Høringsuttalelser – Nye krav til utforming av grøfter

Dato: 2017-08-21	Dokument: NA-rundskriv – Utforming av grøfter	Prosjekt:
------------------	--	-----------

Figur 2: Prinsippskisse av tverrprofil med bergskjæring

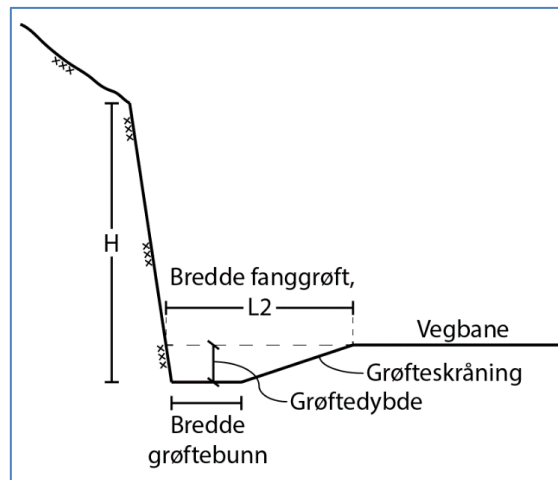
TMT synes ikke dokumentasjonen og argumentasjonen for ikke å tillate tilbakefylling på veger med fartsgrense ≤ 90 km/t har tilfredsstillende kvalitet. Det er kun sett på sannsynligheten for at mer nedfall kommer ut i vegbanen. Mulige konsekvenser av dette er ikke i vurdert opp mot effekten av redusert skadeomfang ved utforkjøring. Vi anbefaler at det gjøres nye beregninger og vurderinger for å verifisere konklusjonene.

På bakgrunn av dette bør det ved utforming av grøfter med bergskjæring åpnes opp for bruk av tilbakefylling som en alternative løsning til fanggrøft også på veger med fartsgrense ≤ 90 km/t. På denne måten kan trafikksikkerhet vurderes opp mot andre behov slik at stedlig tilpasning kan foretas. Det bør foretas en samlet og helhetlig individuell vurdering av risiko og konsekvenser.

TMT er enig i at figur 3 i forslaget til retningslinjer skal legges til grunn ved beregning av bredden på fanggrøften. Det bør påpekes at hellingen på grøfteskråningen vil ha liten innvirkning på utløpslengden for eventuelle steinsprang, så lenge grøfteskråningen er mellom 1:4 og 1:5. Ved hellinger brattere enn 1:4 vil grøfteskråningsbredden inngå i beregning av sikkerhetsavstanden.

TMT foreslår grøfteprofil med grøfteskråning og skjæringskråning som vist i tabell 2 ved bergskjæring. Ved bruk av tilbakefylling, anbefales det at bergskjæringen sikres mot nedfall av is og stein.

Vi viser til innledende tekst om dette teamet. Det gjøres ikke endringer i forhold til tilbakefylling i bergskjæring kun for motorveg, men gis åpning for å anlegge tilbakefylling generelt ved lave bergskjæringer (≤ 5 m).

Tas ikke til følge.

Vi er litt usikre på kommentaren om at grøfteskråningen inngår i sikkerhetsavstanden. Sikkerhetsavstanden er ikke en del av beregningen av fanggrøftbredde. Det slår inn kun når det ikke er mulig å sikre bergveggen med slett vegg eller annet lignende tiltak. Uansett måles sikkerhetsavstanden fra samme punkt i bergskjæringer som andre type skjæringer.

Følgende setning står allerede i forslaget: «På motorveger skal bergskjæringen sikres spesielt for steinnedfall». Vi kan påføre om is i tillegg. Se ellers innledende tekst om bergskjæring og tilbakefylling.

Tatt til følge.
